RELATÓRIO DE CONSULTA PÚBLICA

Avaliação de Impacte Ambiental (RECAPE) n.º 3032

Linha Circular: troço Liberdade / São Bento – Boavista / Casa da Música

Análise da Águas do Porto, EM, ao Relatório de Conformidade Ambiental do Projeto de Execução (RECAPE) da Linha Circular: Troço Liberdade/S. Bento – Boavista/Casa da Música

Área do Estudo de Impacte Ambiental
Linha Circular: Troço Liberdade /
São Bento - Boavista / Casa da Música

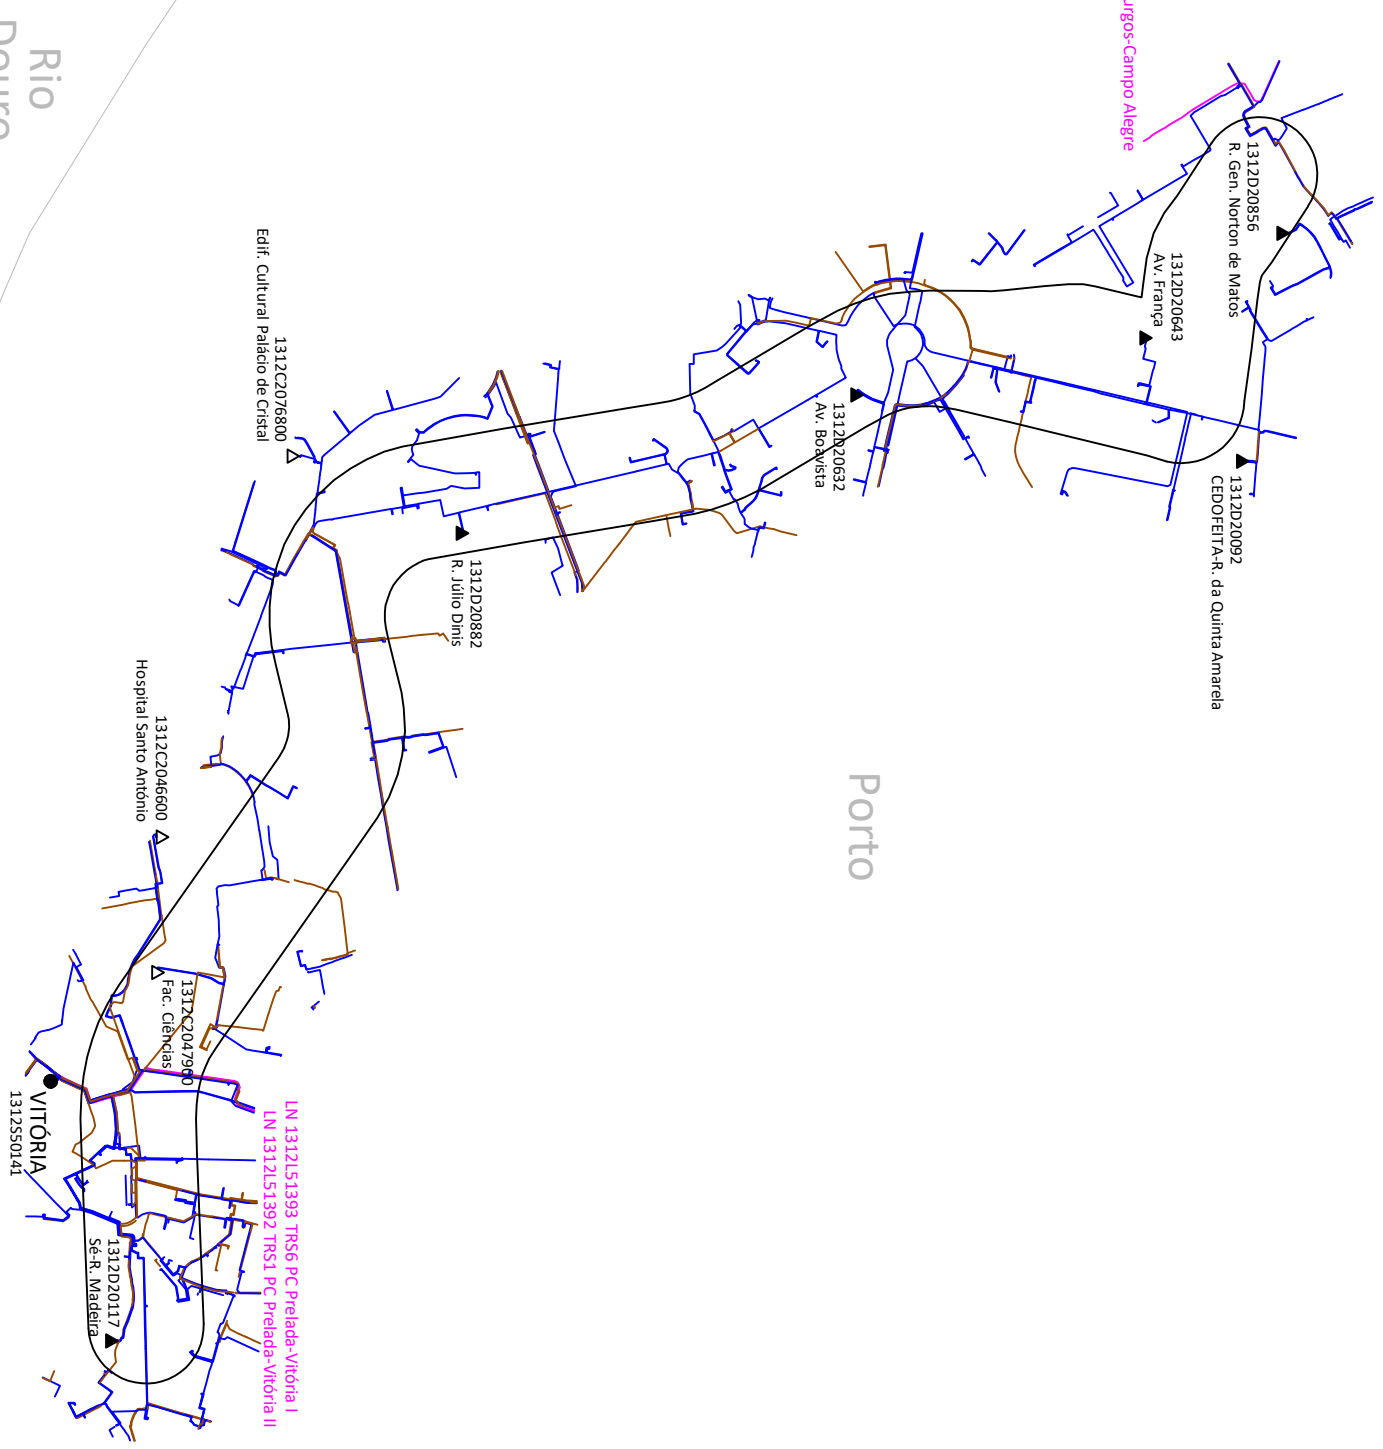
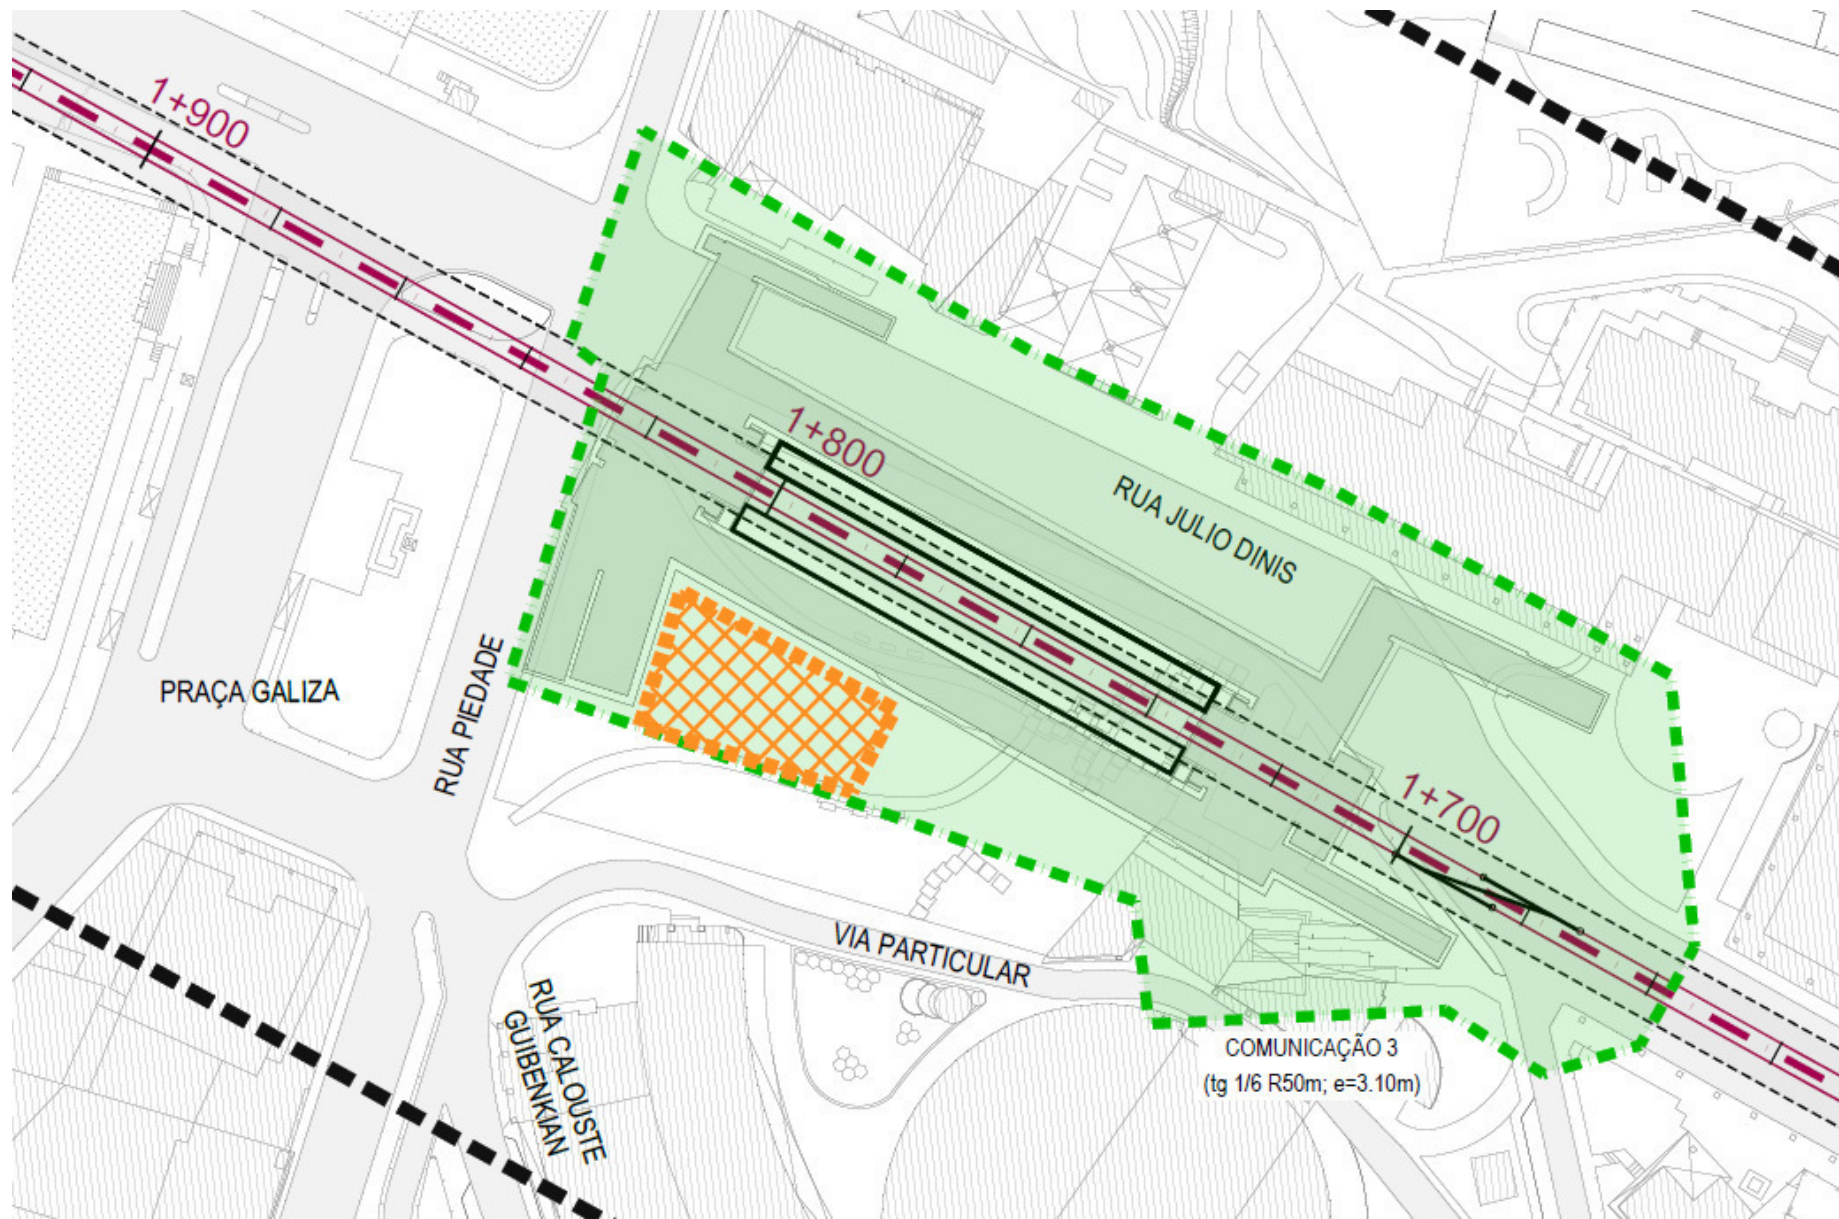
Verifica-se que a Área do Estudo de Impacte Ambiental (EIA) do Projeto (conforme Planta em Anexo), interfere com infraestruturas elétricas de Alta Tensão, Média Tensão, Baixa Tensão e Iluminação Pública integradas na Rede Elétrica de Serviço Público (RESP) e concessionadas à EDP Distribuição.

Em Alta Tensão a 60 kV, a área do referido EIA é atravessada e aproximada por vários Traçados de Rede Subterrânea (TRS) das linhas “LN60 1408 Monte dos Burgos - Campo Alegre” (TRS2), “LN60 1393 PC Prelada - Vitória I” (TRS6) e “LN60 1392 PC Prelada - Vitória II” (TRS1) (conforme Planta em Anexo).

A área do referido EIA é atravessada por diversas linhas subterrâneas de Média Tensão, todas do nível de 15 kV (conforme Planta em Anexo), bem como por redes subterrâneas de Baixa Tensão e de Iluminação Pública (cujos traçados não se encontram representados na Planta em Anexo).

Todas as intervenções no âmbito da execução do EIA do Projeto, ficam obrigadas a respeitar as servidões administrativas de limitação do uso do solo associadas às infraestruturas da RESP, com observância das condições regulamentares expressas no Regulamento de

Informamos que no âmbito das servidões administrativas das infraestruturas da RESP, não deverão ser efetuados nenhuns trabalhos e sondagens na vizinhança das referidas infraestruturas sem o prévio contacto e obtenção de autorização por parte da EDP Distribuição.

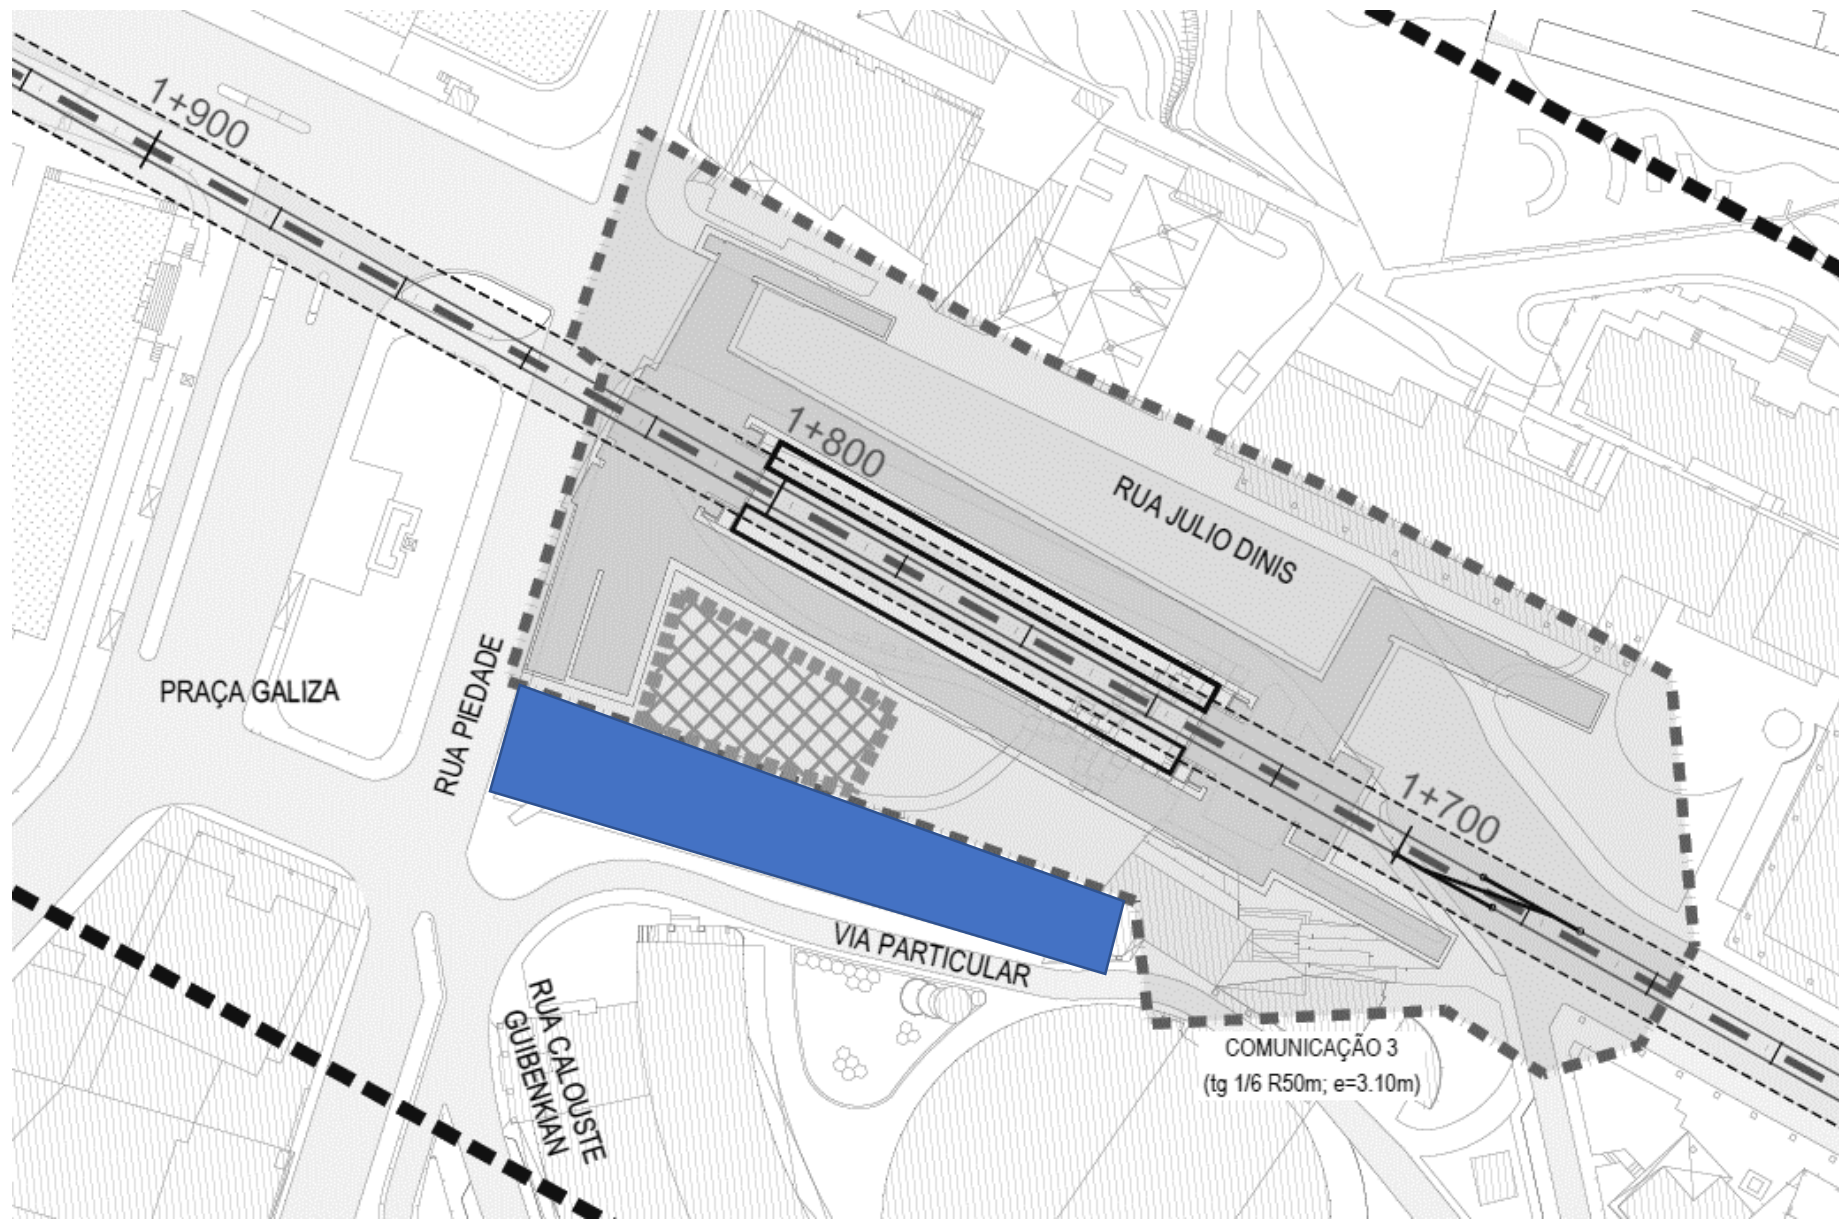
Identificação da área de intervenção à superfície (verde) e área de estaleiro (laranja).

Área de jardim que poderá manter-se “inalterado” durante as obras (a azul) e que tem particular relevância para todo o empreendimento da Mota Galiza e seus moradores.

O alinhamento de árvores (cerca de 8-9) que protegem o empreendimento da Mota Galiza do restante jardim e vias circundantes deveriam permanecer intactos, pelo menos durante as obras da estação.

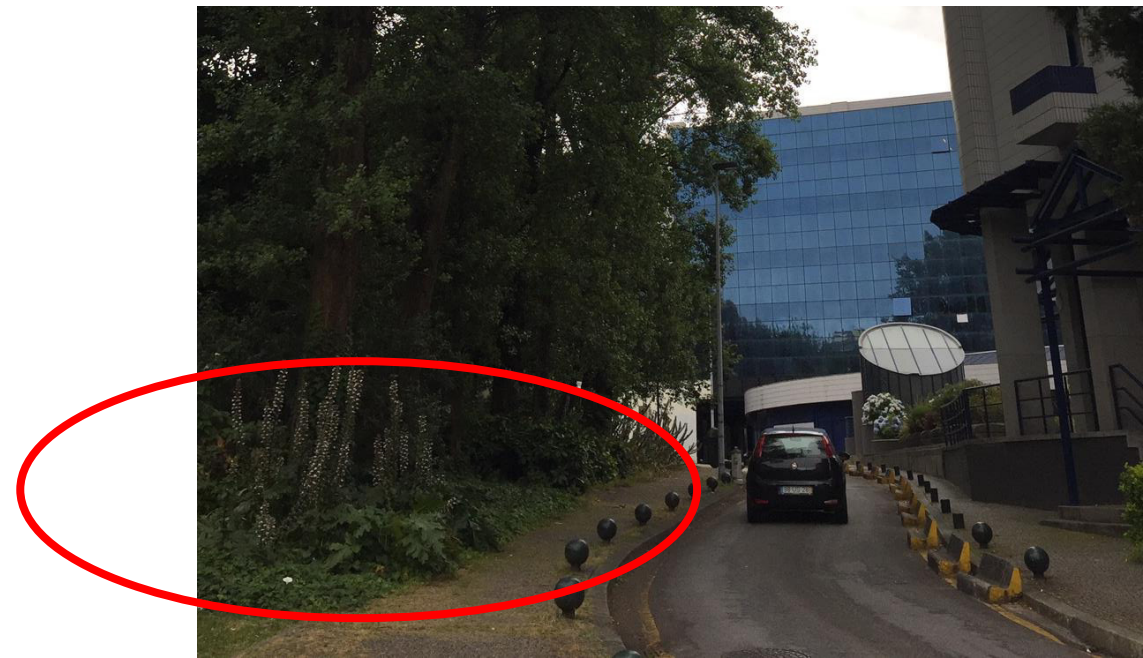
Pelo desenho final proposto parece-me que estas árvores também serão removidas (tal como todas as restantes), mas era de extrema importância que **durante as obras** estas se mantivessem, como forma de proteger os residentes da obra a executar.

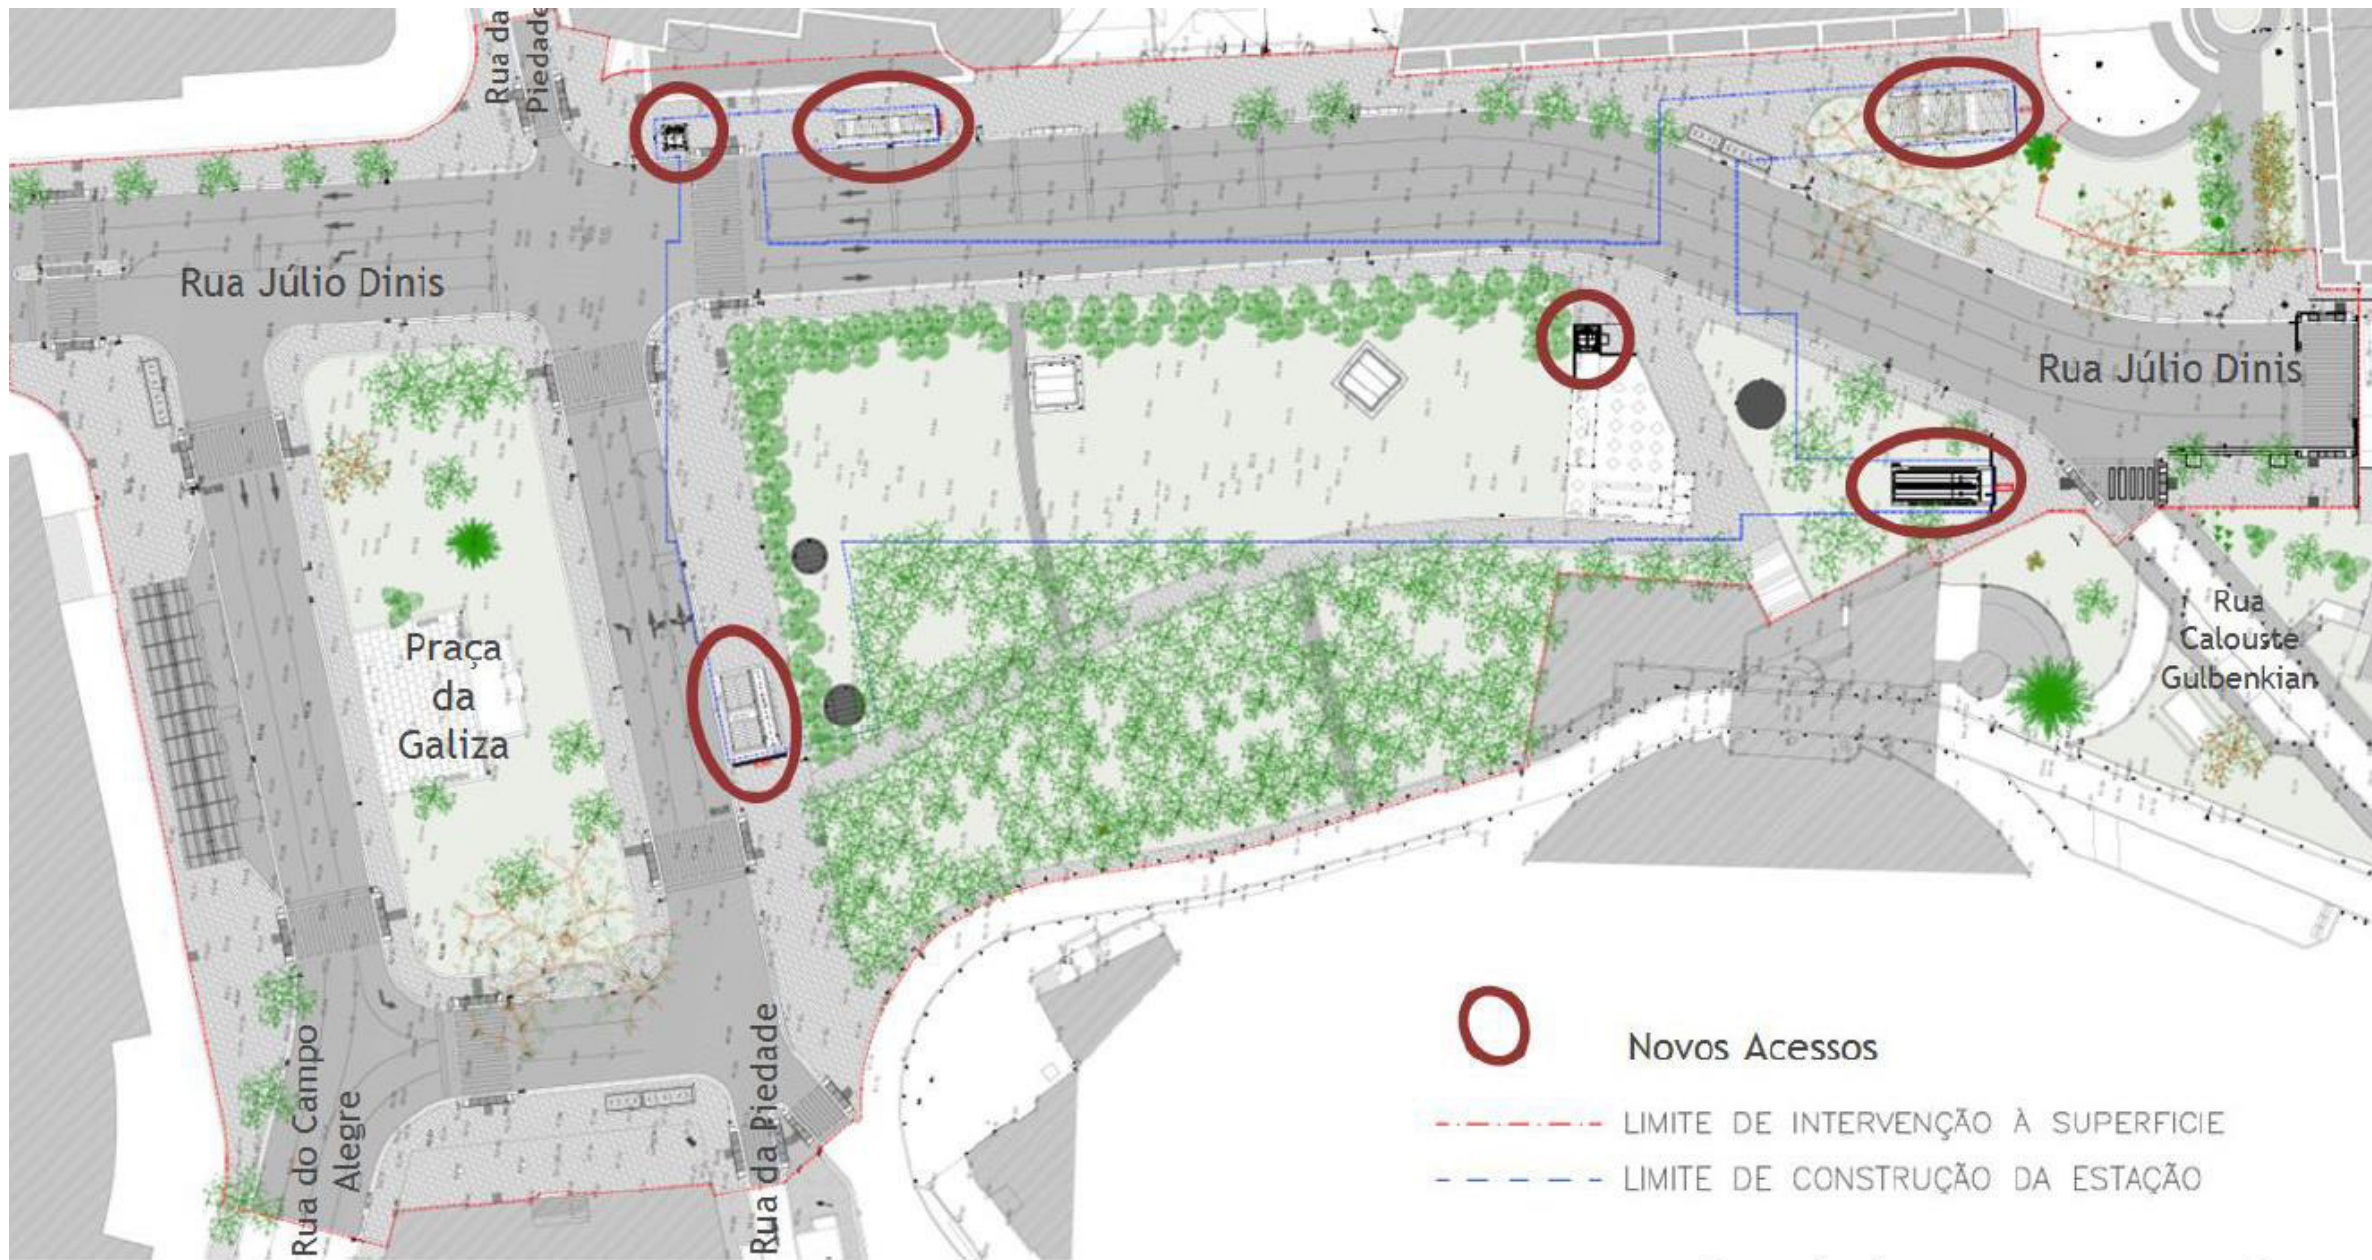
É este alinhamento de árvores que “protege” o empreendimento. Nesta foto à esquerda (tirada do centro do parque / cobertura da futura estação) isso é evidente. Entendo que por razões arquitetônicas/paisagistas faça sentido a sua remoção, mas peço que isso só aconteça na parte final da obra.

Para além disso, era importante que a parte inferior a este espaço/alinhamento de árvores fosse limpo, permitindo o usufruto deste troço de jardim durante o período de obras (área a vermelho na foto em baixo).
